ZNAK SPRAWY: IG.ZP.271.3.2020. Budowa Parku Kulturowego – Biblioteki w Stężycy

#### Wyjaśnienia nr 4 treści SIWZ

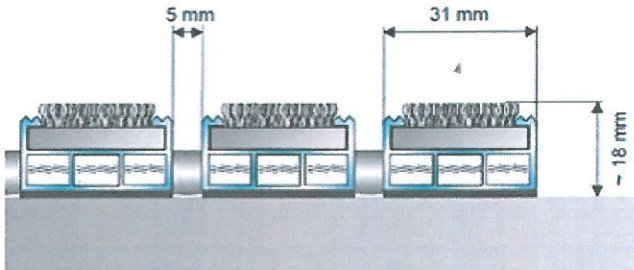
- k. „wycieraczki” Proszę o sprecyzowanie charakterystyki elementu np. z osadnikiem odpływowym, rama wpuszczona w płytki. Wycieraczka z wkładem szczotkowym czy gumowym?

Odp. Wycieraczka wpuszczana o wymiarach 60x130 cm, 4 szt. – systemowa, wpuszczana, gumowe wkłady czyszczące (guma zębata, ryflowana) w aluminiowych profilach nośnych – szerokość elementu min. 30 mm. Odporne na wilgoć, korozję i zmiany temperatur. Przeznaczona do ciągów komunikacyjnych o dużym natężeniu ruchu. Wysokość wycieraczki (całkowita) min. 18 mm. Przykładowy rysunek:
